Ofício nº 061 /2013/CGPA/DPE/SIH/MI

Assunto: Solicitação de Anuência de Alteração do Traçado do Sistema Adutor do PISF após o Emboque do Túnel Monteiro – Projeto de Integração do Rio São Francisco com Bacias Hidrográficas do Nordeste Setentrional.

NOTA TÉCNICA: 039/2013/CGPA /DPE/SIH/MI

ASSUNTO: Solicitação de anuência para alteração de projeto do trecho final do Eixo Leste do Projeto de Integração do Rio São Francisco com Bacias Hidrográficas do Nordeste Setentrional – PISF.

Figura 01 – Seção de galeria aterrada proposta para o trecho WBS 2227 na alternativa 5A.

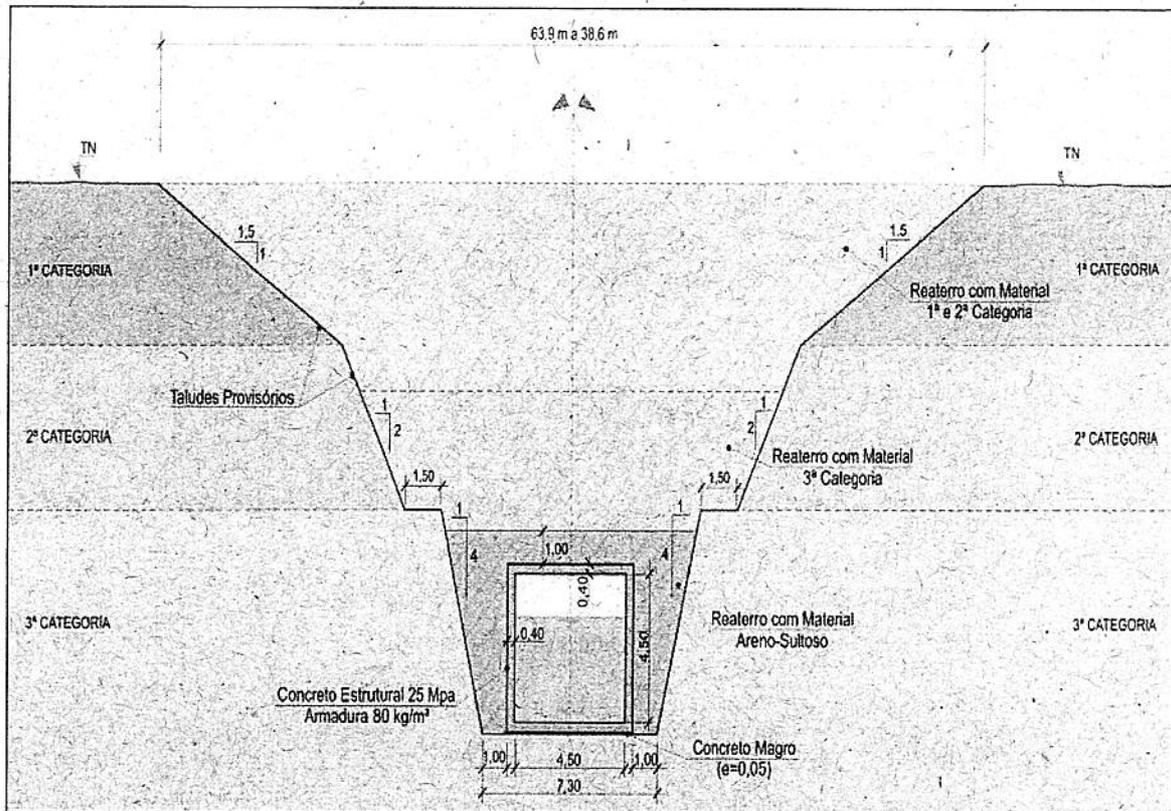
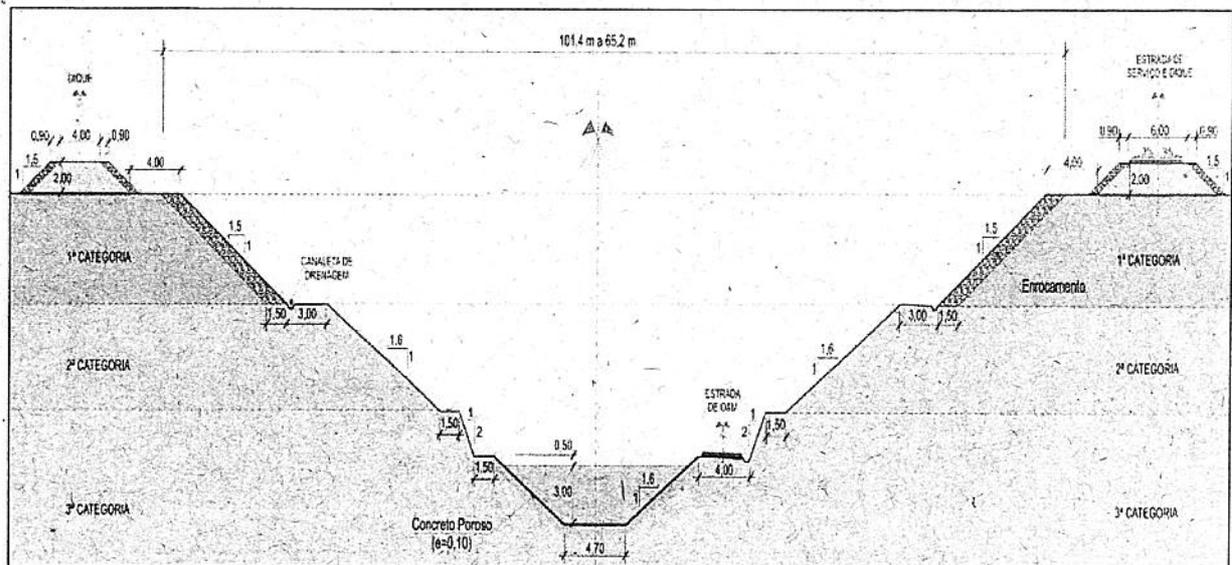
Na implantação da galeria, verifica-se que o volume a ser escavado no trecho WBS 2227 é menor na alternativa proposta, conforme apresentado na Figura 01 para a seção da galeria proposta e na Figura 02 para de canal proposto para o mesmo trecho na alternativa 6.

Figura 03 – Sobreposição das seções de canal e galeria reaterada.

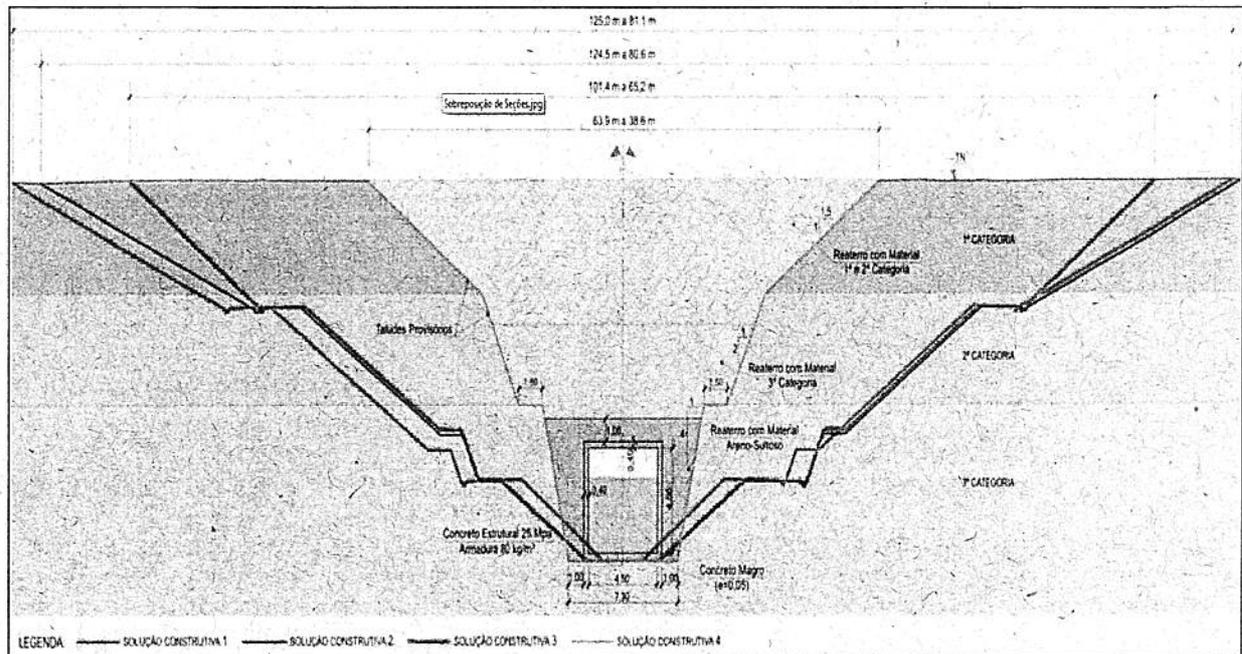
Com a sobreposição das seções é possível observar a região que deixaria de ser escavada, conforme pode ser observado na Figura 03. Assim, são reduzidos os custos com

escavação, item significativo na composição geral de custos. Cabe ressaltar que essas figuras são apenas representativas, de tal forma que as dimensões não estão corretas.

Além gerar um menor volume escavado no trecho da galeria, o reaterro da galeria também gera menor volume de bota fora, que é reduzido em cerca 39% com a implantação da alternativa 5A, considerando um volume de bota fora de 1.915.608,93 m³ para alternativa 6 e 1.175.493,00 para alternativa 5A.
